**RESPUESTA A LAS CONSULTAS REALIZADAS POR LICITADORES SOBRE PLIEGO DE CLAUSULAS ADMINISTRATIVAS PARTICULARES Y PLIEGO DE PRESCRIPCIONES TÉCNICAS EN RELACIÓN AL EXPTE “SUMINISTRO, INSTALACIÓN, CONFIGURACIÓN Y PUESTA EN MARCHA DEL SISTEMA AUDIOVISUAL DE LA SEDE DE MÁLAGA DEL CENTRO DE COORDINACIÓN DE EMERGENCIAS 112- ANDALUCÍA”.**

**Expediente:** CONTR 2023/364302.

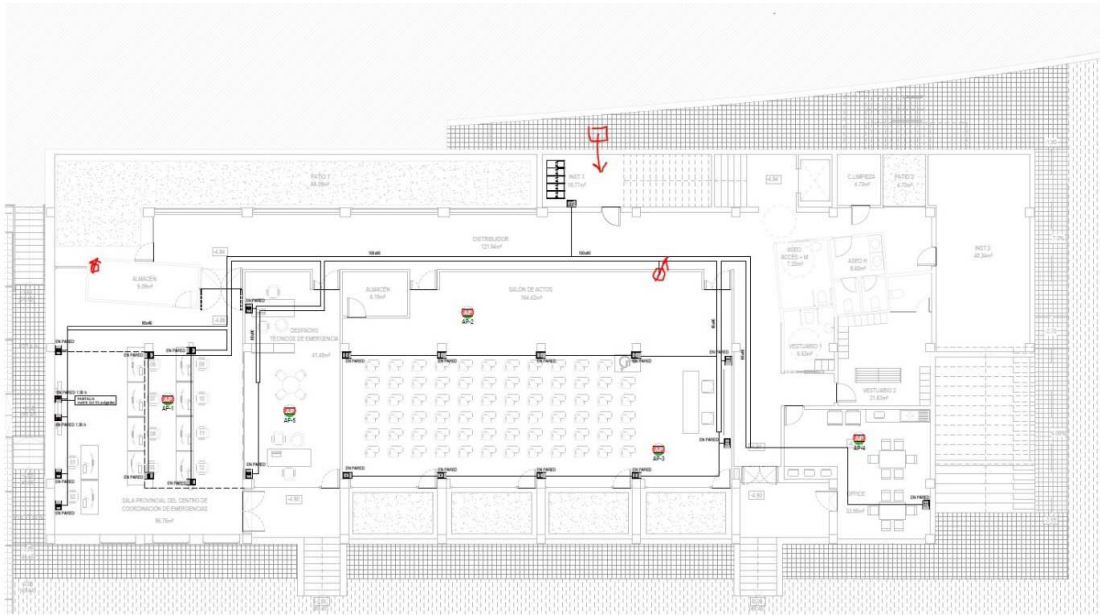
1.- En reunión del día 31 preguntaron dónde están los conductos verticales para calcular los metros de cable que deben tirar y así poder ajustar mejor los precios de la oferta.

Planta -2. La vertical del almacén llega hasta la azotea, tiene algún cableado de antena y conductos libres. La vertical del salón de actos llega hasta planta 0, tiene cableado de datos y video y pocos conductos libres. La vertical bajo escalera llega a arqueta de calle, tiene cableado de fibra y electricidad y conductos libres. Toda la planta tiene falsos techos registrables.
